PROPUESTA DE PROYECTO DE PLAN HIDROLÓGICO DE LA DEMARCACIÓN HIDROGRÁFICA DEL CANTÁBRICO ORIENTAL

Revisión para el tercer ciclo 2022-2027

MEMORIA - ANEJO XI

Apéndice 1.1: Informe de respuesta a las propuestas, observaciones y sugerencias recibidas

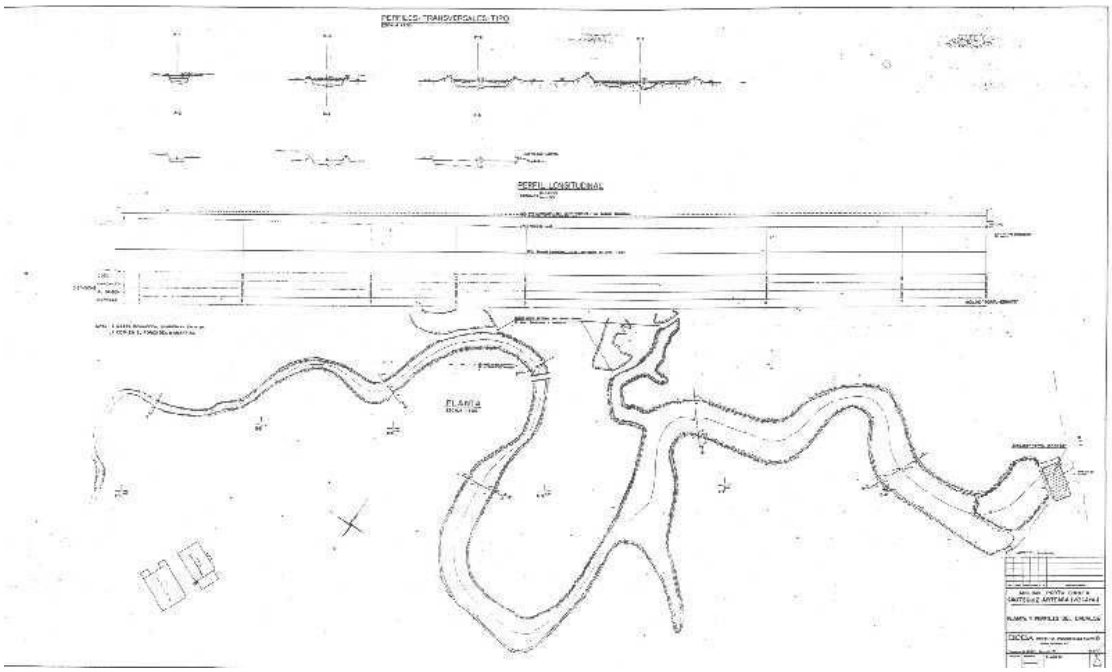
La presa del molino, y toda su infraestructura hidráulica es una obra artificial, única y de alto valor patrimonial y etnológico, realizada en el siglo XVII, y con una extensión lineal de casi 1,5 Km de longitud, y como se ha indicado, protegida por la Ley de Patrimonio Cultural Vasco. Se copia plano de la presa del molino.

SOLICITO, se incluya el molino, con todo su perímetro de protección, en el Registro de Zonas Protegidas al ser un bien protegido por la Ley de Patrimonio Cultural Vasco.

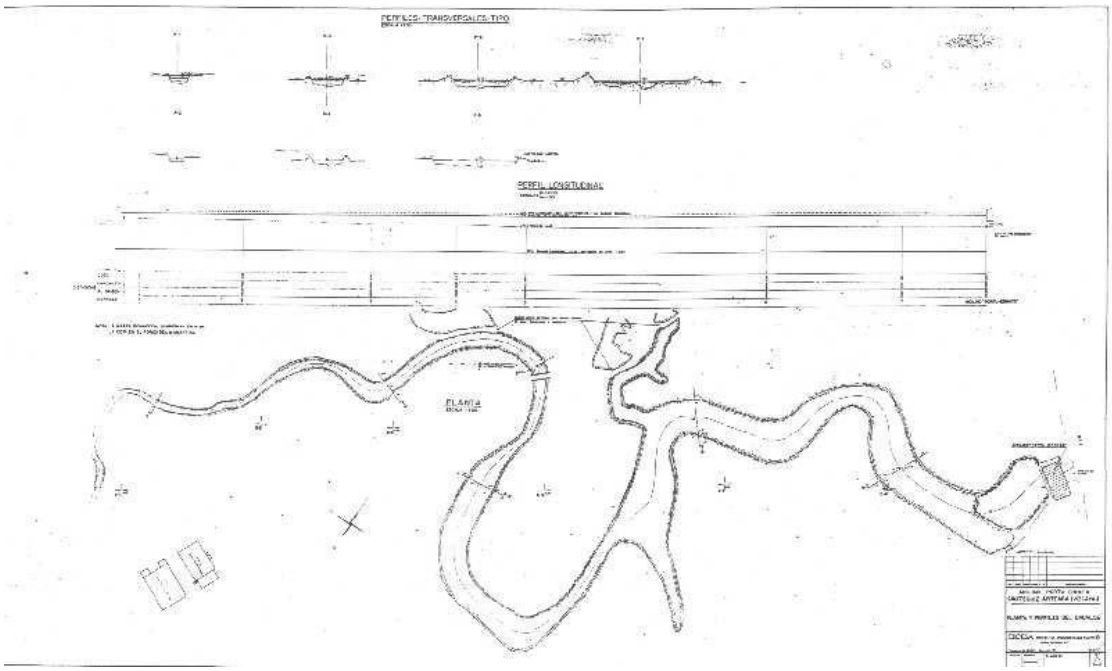
La presa del molino, y toda su infraestructura hidráulica es una obra artificial, única y de alto valor patrimonial y etnológico, realizada en el siglo XVII, y con una extensión lineal de casi 1,5 Km de longitud, y como se ha indicado, protegida por la Ley de Patrimonio Cultural Vasco. Se copia plano de la presa del molino.

SOLICITO, se incluya el molino, con todo su perímetro de protección, en el Registro de Zonas Protegidas al ser un <u>bien protegido</u> por la Ley de Patrimonio Cultural Vasco.

Figura 4. Planta de alternativas para el nuevo vial a Sopuerta.

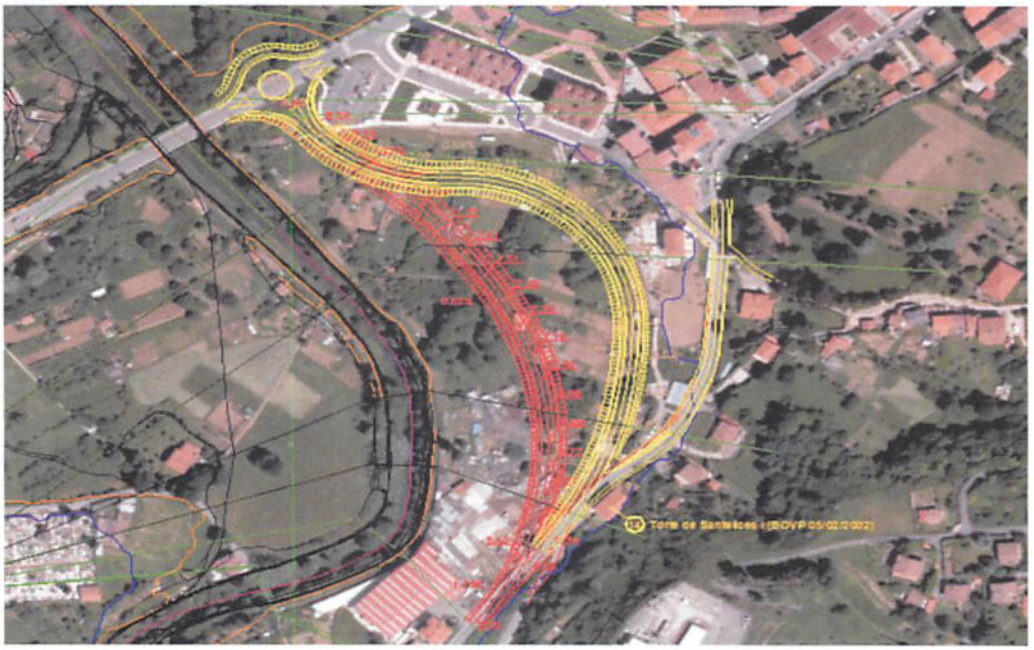
Los rellenos necesarios para construir un nuevo vial sobre la zona de la Vega (Pág.8-EH-IHC2014- Fig.4), restaría superficie para laminar agua, produciría sobre-elevación y por ende ampliaría la superficie inundable.
